**DODATEK št. 3**

**k dokumentaciji v zvezi z oddajo javnega naročila**

**Izgradnja Polnega priključka na Celovški cesti, 3a faza G1-8/0213, Ljubljana**  
**(Šentvid - obvoznica)**  
**(int. ev. št. 000276/2023)**

**April 2024**

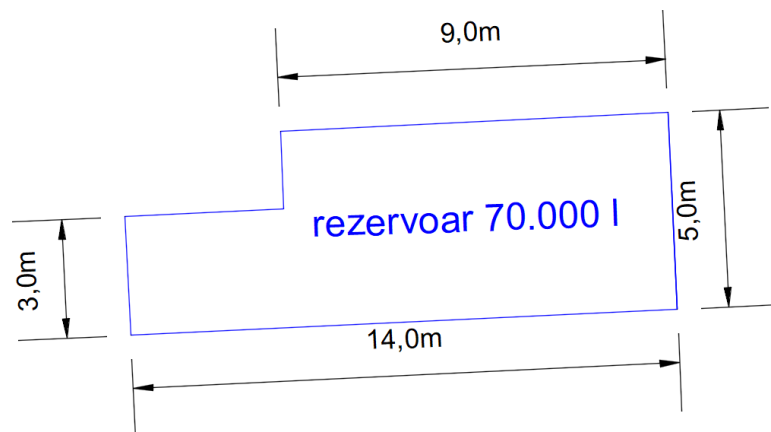
Prosimo za malo natančnejše informacije glede obeh rezervoarjev (požarni bazen). 1. Ali morata biti rezervoarja med seboj povezana? 2. Kaj se smatra kot ustrezni geometrijski robni pogoji. V kolikor je prostor za montažo rezervoarjev omejen, prosimo za natančnejše dimenzije vsakega rezervoarja posebej (D x Š x V) oz. za navedbo geometrijskih robnih pogojev.

1. Lahko se dobavi več manjših rezervoarjev, ki ustrezajo geometrijskim robnim pogojem in so povezani v celoto.
2. Robni pogoji so razvidni iz gradbene situacija v projektu, kamor se lahko umesti rezervoar ali več njih. Spodaj v tlorisu so podani geometrijski robni pogoji:
